PROTOKÓŁ Z NARADY KOORDYNACYJNEJ DODATKOWEJ
zakończoney w dniu 05.05.2022 r.
w sprawie usytuowania projektowanej sieci uzbrojenia terenu

Przedmiot narady:	Przebudowa ulic: Armii Krajowej i Dolnośląskiej w Ząbkowicach Śląskich. Kanalizacja deszczowa i oświetlenie.
Lokalizacja:	Ząbkowice Śląskie - Miasto Centrum, dz.: 29/1 ark.14, 33 ark.12, 38 ark.12, 39 ark.12, 49 ark.12, 51 ark.12, 68 ark.12, 70 ark.12, 72 ark.12, 77 ark.12, 79 ark.12, 83 ark.12, 111 ark.12
Wnioskodawca:	OPTIP SP. Z O.O.
Inwestor:	GMINA ZĄBKOWICE ŚLĄSKIE
Projektant:	JAN WYRWIŃSKI
Przewodniczący:	Anna Dumanowska
Miejsce narady:	Ząbkowice Śląskie ul. B. Prusa 5, pokój nr 311.
Sposób przeprowadzenia narady:	częściowo stacjonarny, częściowo elektroniczny
Data wpływu:	16.02.2022 r.

PRZEBUDOWA ULIC: ARMII KRAJOWEJ, DOLNOŚLĄSKA W ZĄBKOWICACH ŚLĄSKICH

MAPA DO CELÓW PROJEKTOWYCH

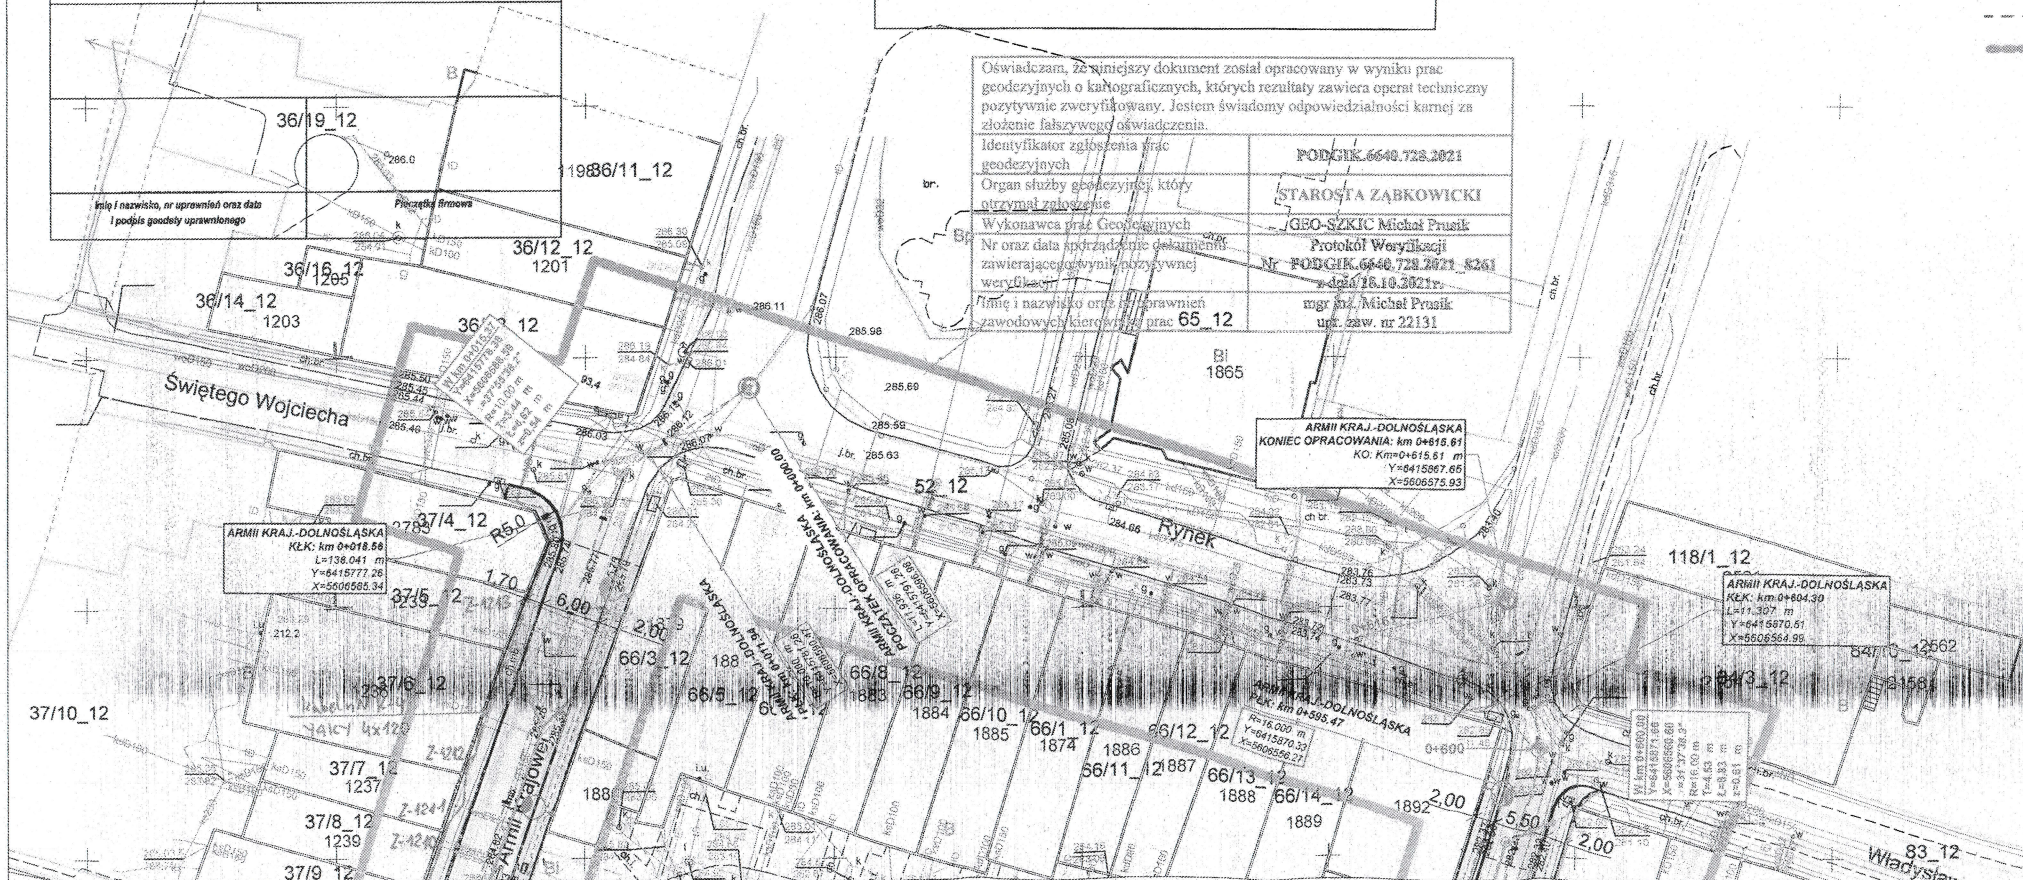
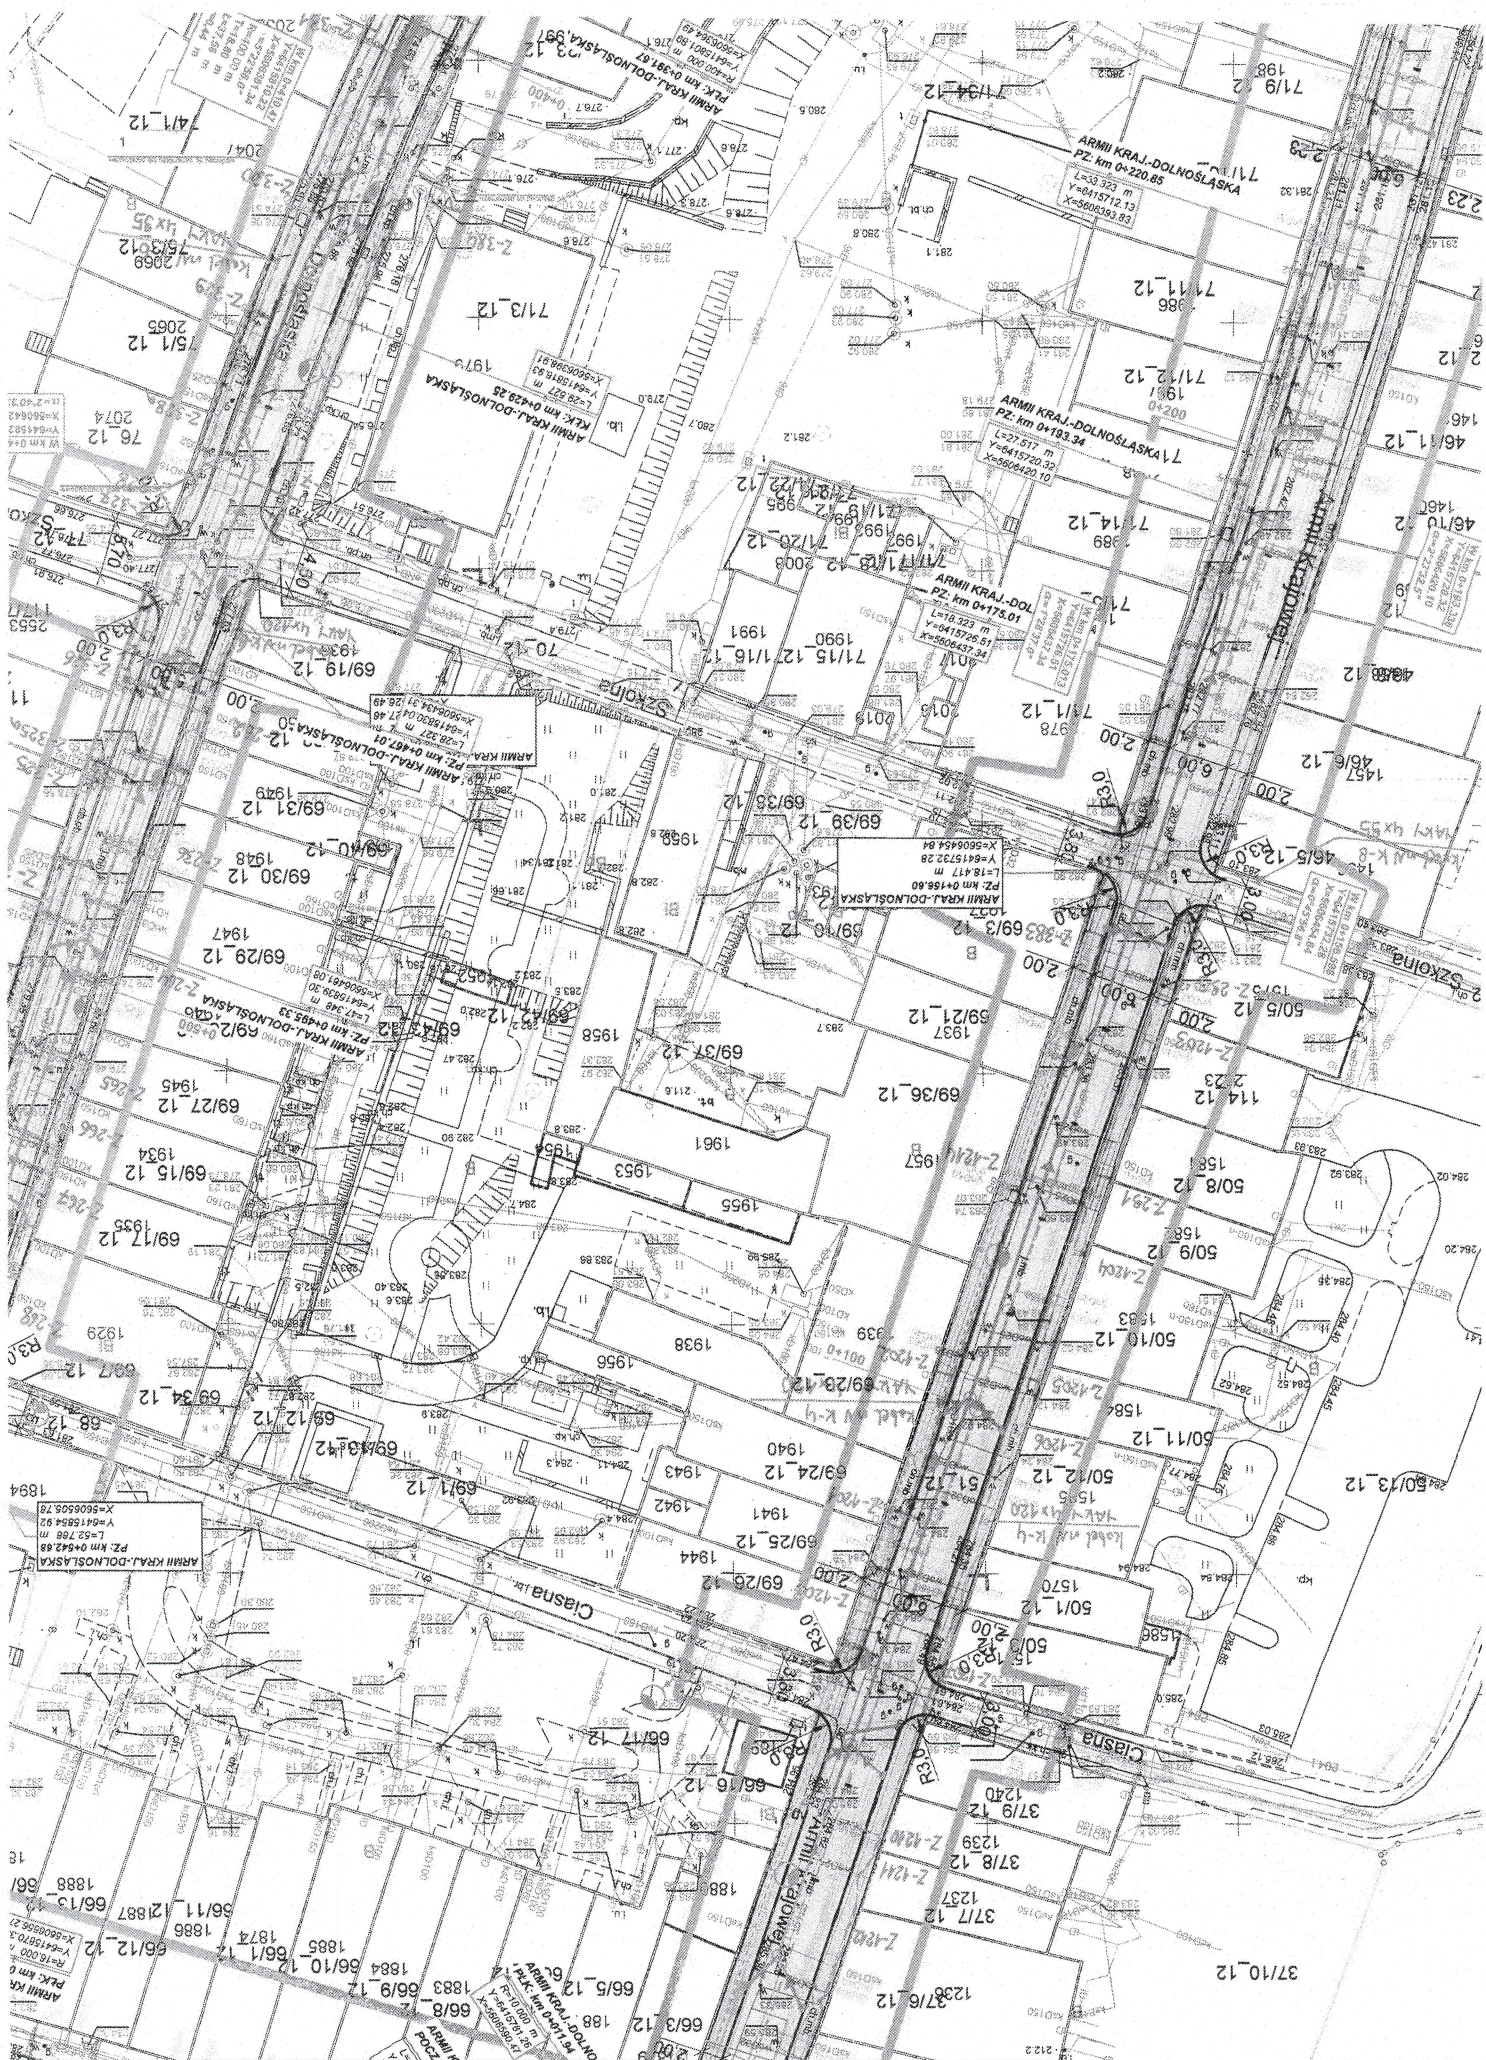
W odpowiedzi na Państwa wniosek informujemy, że opiniujemy pozytywnie plan zagospodarowania terenu na branzę drogowej. Na załączonej mapie naniesiono orientacyjne przebiegi linii kablowej niskiego napięcia z klauzulami informacyjnymi znajdującymi się na odwrocie, do których należy się bezwzględnie stosować.

Dokładne położenie naniesionych kabli należy ustalić za pomocą przekopów kontrolnych, wykonanych ręcznie (bez użycia sprzętu mechanicznego). Odpowiedzialność za stosowanie bezpiecznych metod pracy, oraz ewentualne uszkodzenia naszych urządzeń ponosi kierujący pracami tj. osoba posiadająca uprawnienia do robót elektrycznych, względnie kierownik budowy lub właściciel obiektu.

- 1) Projekt usunięcia kolizji - 1 egz.

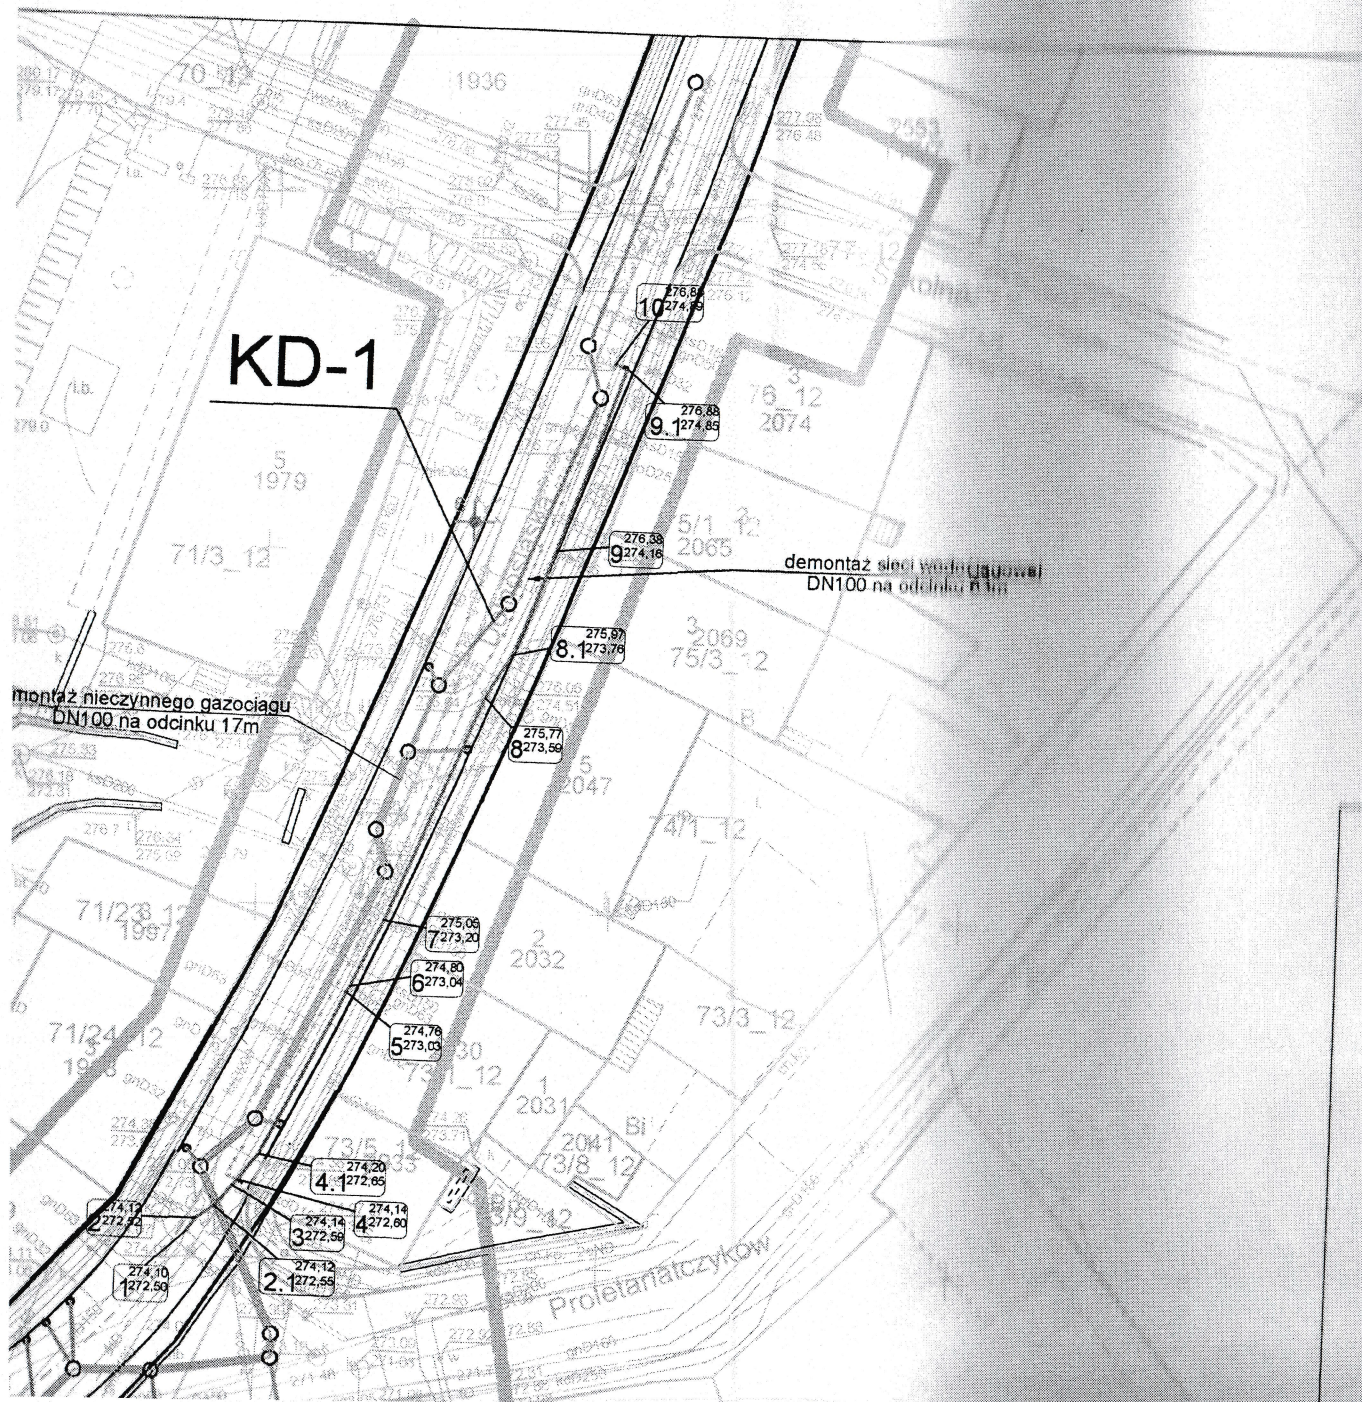
- usunięcia kolizji projektowanego kanału deszczowego z istniejącą siecią wodociagową i przebudową istniejącego wodociągu DN100 na DN160 po istniejącej trasie w ul. Dolnośląskiej.

- zgodnie z przedłożonym projektem,
- z zachowaniem szczególnej ostrożności
- ułożone w wykopie rurociągi przed zasypaniem należy zgłosić do PWiK „Delfin” Sp. z o.o. w celu wykonania odbioru przez uprawnionego pracownika.
